VYSVĚTLENÍ ZADÁVACÍ DOKUMENTACE č. 6

název: **Rekonstrukce kuchyně ZŠ Generála Janouška**
datum zahájení: 12. prosince 2024
ev. č. VVZ: [Z2024-062914](https://ezak.praha14.cz/contract_display_1299.html)
odkaz na profil zadavatele: https://ezak.praha14.cz/contract_display_1299.html

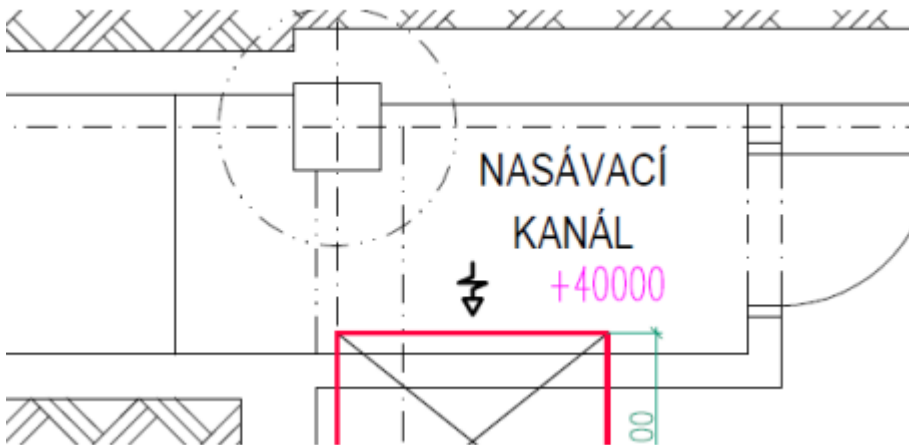
„Obložení kanálu – jaká je velikost kanálu (viz obrázek níže)? Prosíme o upřesnění technologie jak se bude kanál vykládat plechem a jak ten bude spojován – standardní VZT potrubí má přírubby – bude v kanálu dostatek prostoru pro takovou montáž a montážní pracovníky? Pokud by se jednalo pouze o obložení vnitřní části kanálu plechem, tak nám není jasná pomocná konstrukce

**Obložení stavebního kanálu pro sání čerstvého vzduchu:**

Obložení stavebního kanálu pro sání čerstvého vzduchu kompletně pozinkovaným plechem tl. 1 mm vč. pomocné konstrukce (vytvoření vzduchovodu); vč. stropů a podlahy + svislé části nasávacího kanálu až k protidešťovým žaluziím

Nasávací kanál je průchozí – jedná se o místnost F0000 ve 2.PP ve výkrese AS05, kde jsou rozměry kanálu uvedeny. Dále jsou rozměry kanálu patrné v řezu II – AS10. Realizace vyplechování je určitě reálná. Idea řešení jsou montážní profily a na ně zevnitř namontované (např. pomocí samořezných šroubů) plechy. Jedná se o zajištění čistoty nasávaného vzduchu – něco jako velké VZT potrubí vestavěné do betonové „chodby“
